TRANSPORDIAMET

Meie 08.08.2023 nr 7.1-7/23/16083-2

**Võru maakonnas Rõuge vallas Taudsa külas
Põllu kinnistu ristumiskoha projekteerimise
nõuded**

Joonis 1. Ristumiskoha pikikaldete kujundamine

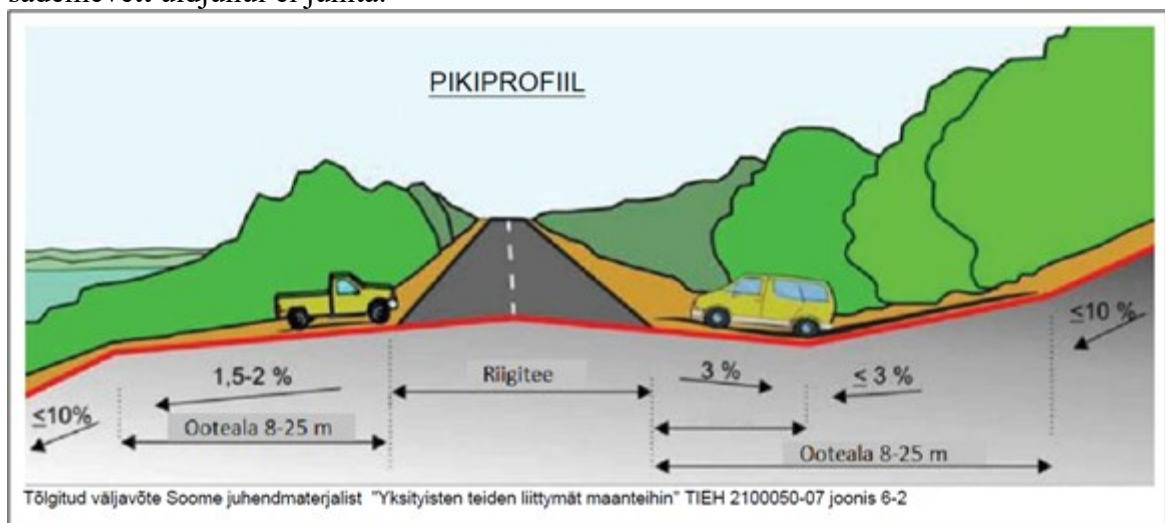
10. Ristumiskoht projekteerida riigiteega võimalikult täisnurga all. Ristumiskoha pikikalded määrata vastavalt alltoodud joonise põhimõtetele arvestusega, et riigitee alusele maale sademeveett üldjuhul ei juhitata.
